EKSPERTYZA TECHNICZNA

ujawnionych wad budowlanych obiektów wykonanych w ramach zadania inwestycyjnego pn. "ROZBUDOWA PARKU ZDROJOWEGO W RABCE-ZDROJU - ZAGOSPODAROWANIE BULWARÓW NAD PONICZANKĄ W RABCE – ZDROJU"

OBIEKT: BULWARY NAD PONICZANKĄ

RABKA-ZDRÓJ, 29 KWIETNIA 2022 R.

Fot. 3 Instalacje elektryczne wodospadu niskiego

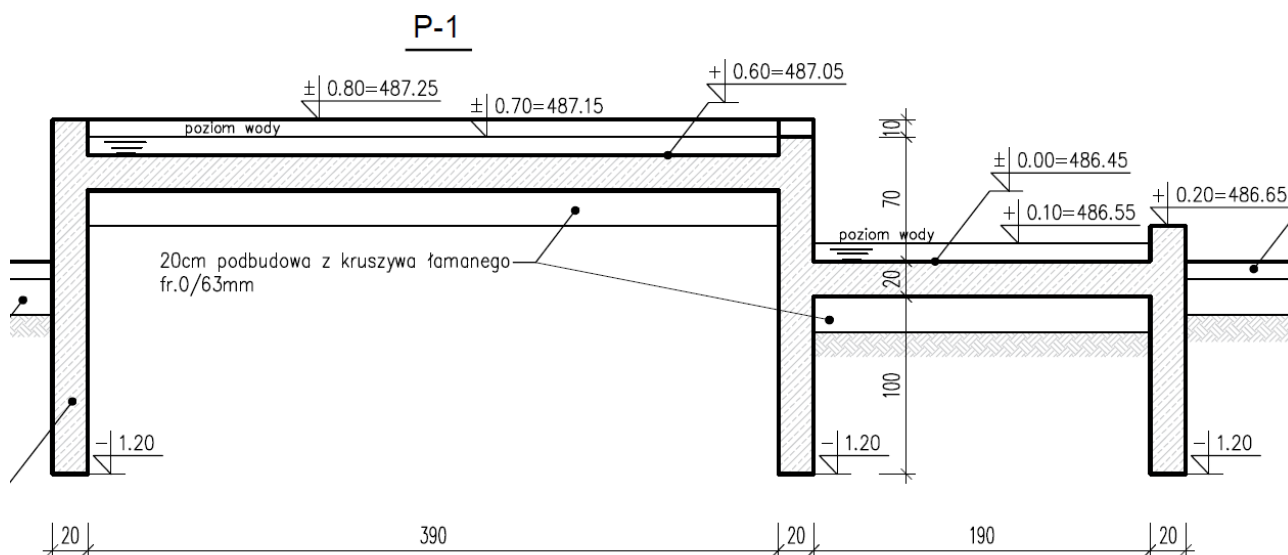
Na połączeniu niecki dolnej ze ścianą niecki górnej dokonano montażu przewodów instalacji oświetleniowej w bruzdzie wykutej w żelbecie, z wypełnieniem jej masą szpachlową. Masa obecnie ulega erozji i wykrusza się płatami. Odstonięte przewody elektryczne w rurach osłonowych wystają powyżej płaszczyzny niecki.

Ponadto, przez szczeliny pionowe okładziny w okolicach półki wodospadu, z betonu konstrukcji żelbetowej fuguje na zewnątrz węglan wapnia, co objawia się białym nalotem w szczelinie i na powierzchni okładziny. Prowadzi to do uszkodzeń nie tylko okładziny szpachlowej ale i włącznie do erozji konstrukcji żelbetowej.

Przyczyną jest stałe, nadmierne zawilgocenie korpusu żelbetowego niecek z wywołane nieszczelnościami w warstwach kładzionych oraz wadliwym, nieodpornym na przenikanie wody przygotowaniem podłoża betonowego przed aplikacją masy szpachlowej.

Aby zapobiec przedstawionym konsekwencjom karbonatyzacji betonu obiektów hydro-rekreacyjnych bulwaru nad Poniczanką, należy niezwłocznie podjąć roboty naprawcze polegające na rozebraniu uszkodzonych warstw wykończeniowych, zabezpieczeniu hydrofobowym korpusów żelbetowych i odnowieniu warstw wykończeniowych.

Fot. 7 Destrakcja okładziny kominków wentylacyjnych

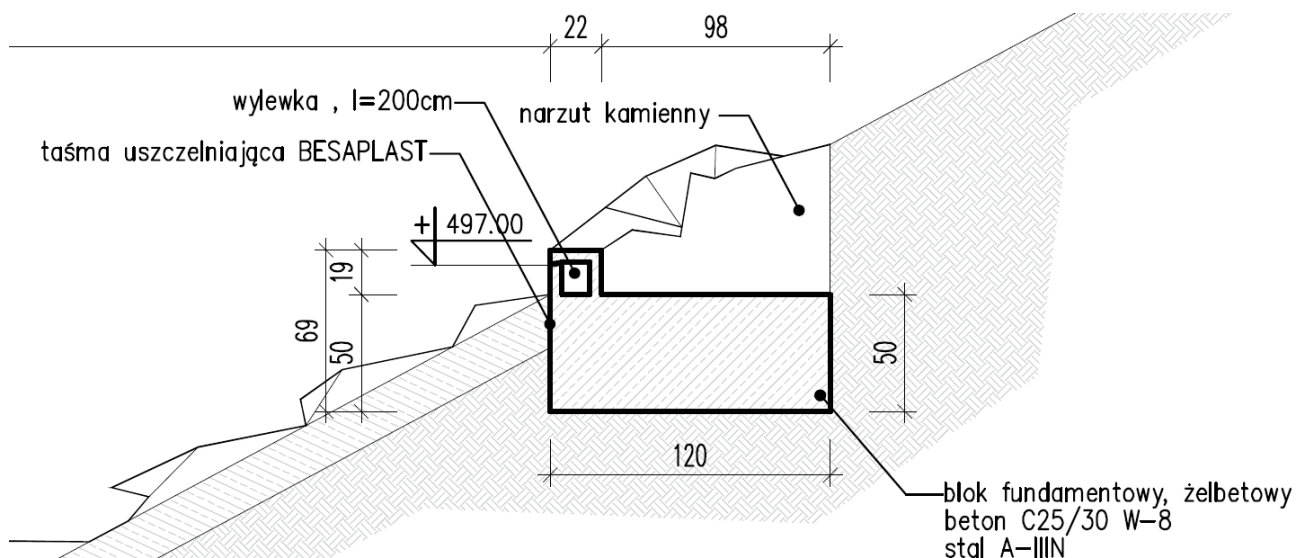
W pobliżu obiektów hydro-rekreacyjnych zlokalizowane są kominki wentylacyjne obłożone podobnie jak niecki masą szpachlową. Wykorzystany do wykonania okładziny materiał nie spełnia wymagań wodo- i mrozoodporności i na wszystkich kominkach uległ całkowitej destrukcji.

Fot. 9 Widok ogólny przyczółka górnego - widoczny biały osad na dnie

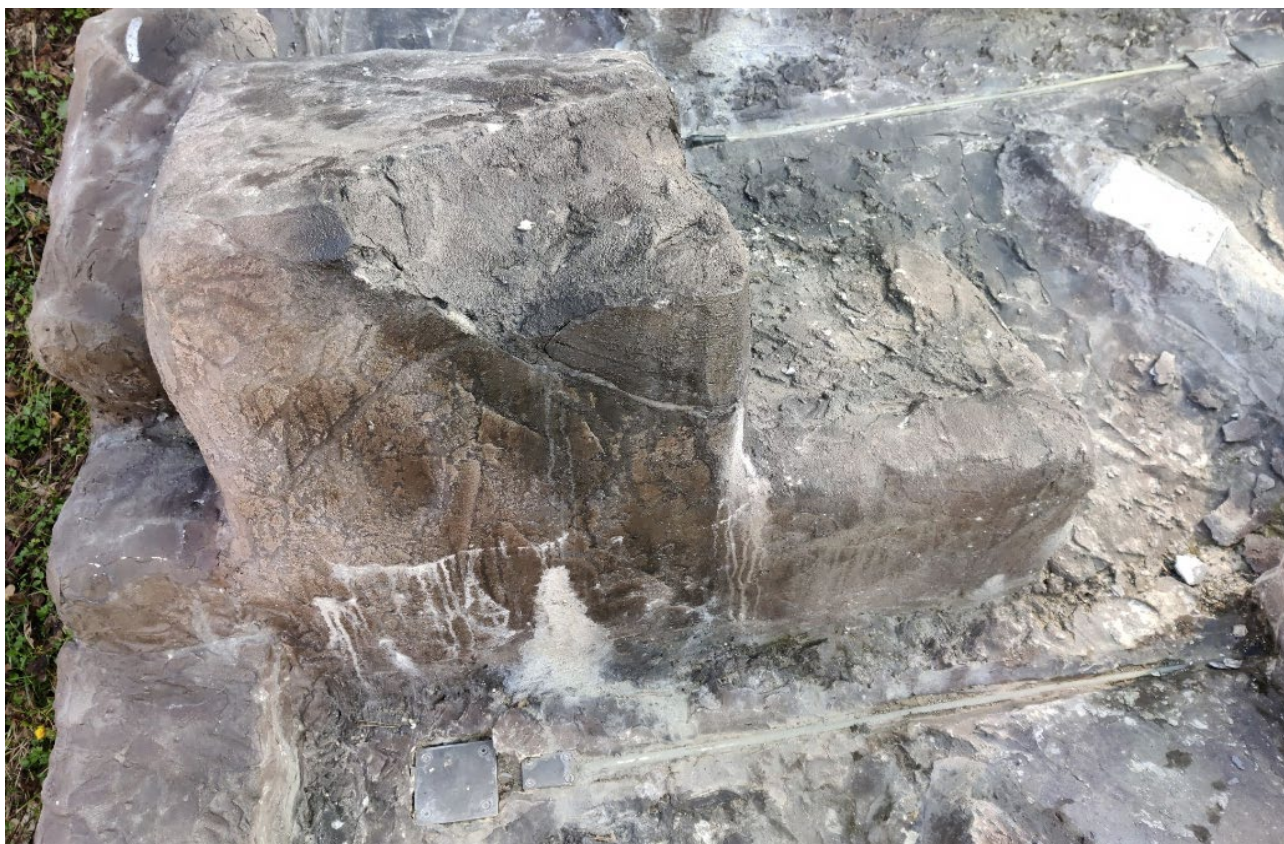
Zastosowane materiały, w szczególności bloczki gazobetonowe i masy szpachlowe użyte do wykonania trasy wodospadu są nietrwałe, porowate i wykazują podatność na uszkodzenia mechaniczne. Materiały nie spełniają wymagań technicznych w zakresie nasiąkliwości i mrozoodporności. Rozmiar destrukcji materiału, z którego wykonano koryto wodospadu wyklucza zasadność podejmowania czynności naprawczych i uzasadnia podjęcie decyzji o rozbiórce nadbudowy co najmniej do konstrukcji żelbetowej a

następnie nadbudowanie nowego koryta z materiałów odpornych na warunki zewnętrzne przy zachowaniu właściwych reżimów technologicznych. Stan degradacji obrazuje poniższa dokumentacja fotograficzna:

Fot. 25 Destrukcja okładzin w obszarze dylatacji

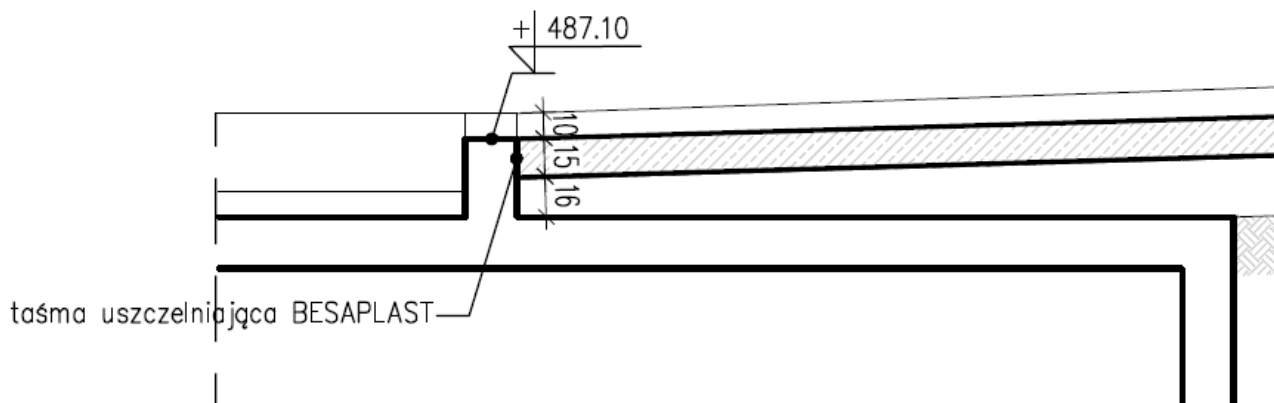
Okładziny ścienne jak i nakrywy murków wykonane są z materiałów nasiąkliwych, nieodpornych na zimowe warunki zewnętrzne. Na powierzchni okładziny widoczne są liczne pęknięcia i złuszczenia. Wokół elementów wyposażenia materiał okładzinowy jest popękany i kruszy się.

Na połączeniu rzeczki oraz niecki dolnej występują liczne zniszczenia okładziny i betonu konstrukcji, pokrywające się z uwidocznioną w tym miejscu w dokumentacji budowlanej dylatacją:

Projekt budowlany przewiduje dylatację z powodu różnej sztywności płyty rzeczki 03.4.3 oraz niecki 03.4.1 posadowionych na różnych podłożach i na różnej głębokości, wykształconą jako połączenie doczołowe, uszczelnione taśmą BESAPLAST. Projekt nie przewiduje zabezpieczeń przeciwdziałających wzajemnym przemieszczeniom konstrukcji niecki i rzeczki.

Skutkiem takiego rozwiązania jest niszczenie konstrukcji w miejscu połączenia. **Aby ustabilizować połączenie koniecznym jest zastosowanie obustronnie blach kotwiących ze stali nierdzewnej, pod względem statycznym tworzących przegub, mocowanych bezpośrednio do konstrukcji żelbetowej niecki i płyty wraz z obrobieniem obu krawędzi linowych dylatacji kształtownikami stalowym w celu ustalenia szerokości spoiny, którą następnie należy wypełnić masą trwale elastyczną.**

Fot. 27 Destrukcja okładzin. Pęknięcie konstrukcji koryta

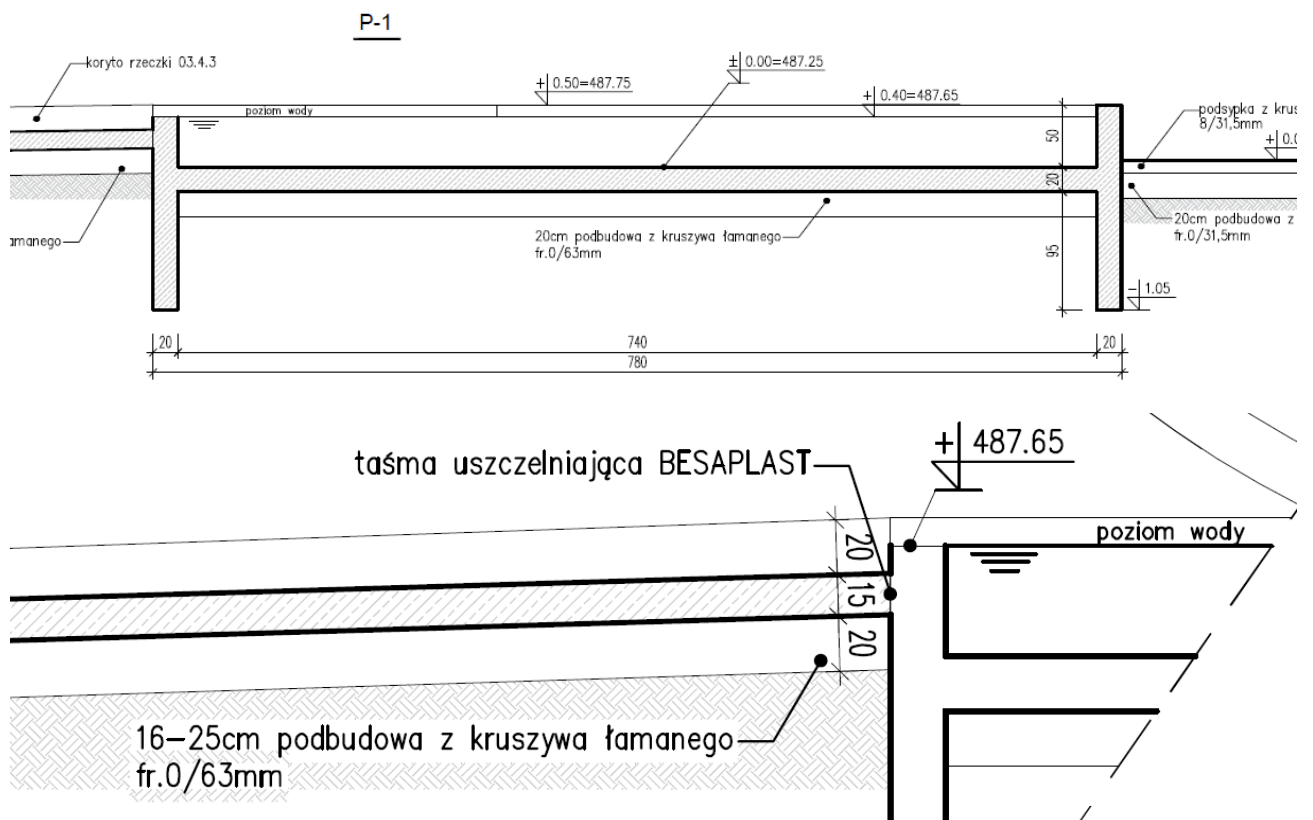
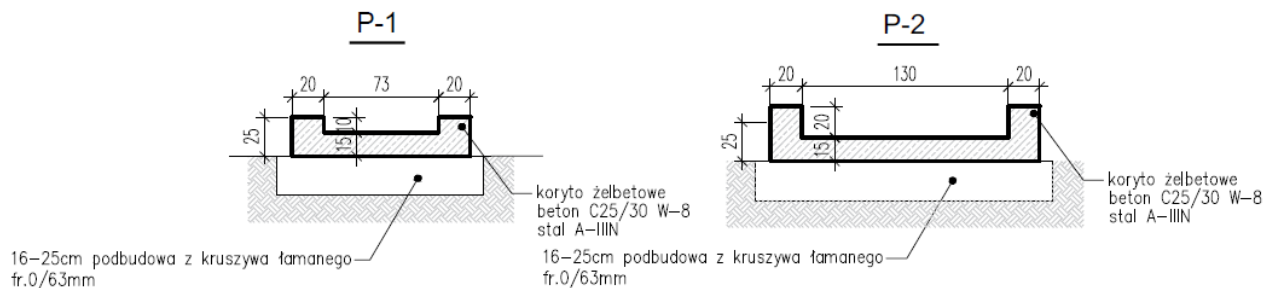
Obrzeże tworzące kaskadę wodną jest mocno zniszczone, okładziny szpachlowe łuszczą się i odpadają od podłoża co obrazuje poniższa dokumentacja fotograficzna:

W miejscu połączenia rzeczki 03.4.3 z niecką 03.4.2 występują pęknięcia konstrukcji podobne do tych, ujawnionych na połączeniu rzeczki z niecką 03.4.1:

Pęknięcia konstrukcji występują również w przebiegu rzeki w niewielkim oddaleniu od niecki 03.4.2:

Projekt budowlany przewiduje tutaj również dylatację wykształconą jako połączenie doczołowe, uszczelnione taśmą BESAPLAST. Projekt nie przewiduje zabezpieczeń przeciwdziałających wzajemnym przemieszczeniom konstrukcji niecki i rzeczki mimo znacznej różnicy sztywności obu konstrukcji i różnego ich posadowienia:

W celu ustabilizowania połączenie koniecznym będzie zastosowanie analogicznego wzmocnienia jak na połączeniu z niecką 03.4.1, w szczególności zastosowanie obustronnie blach kotwiących ze stali nierdzewnej, mocowanych bezpośrednio do konstrukcji żelbetowej niecki i płyty wraz z obrobieniem obu krawędzi dylatacji kształtownikami stalowym w celu wyrobienia szczeliny dla wypełnienia jej masą trwale elastyczną.

Niecka 03.4.2 wymaga przeprowadzenia robót naprawczych również wewnątrz, polegających na skuciu warstw wykończeniowych, nasączeniu betonu preparatami hydrofobowymi, wykonaniu warstw szepnych i odtworzeniu wierzchniej warstwy wykończeniowej w odpowiednio dobranej technologii.
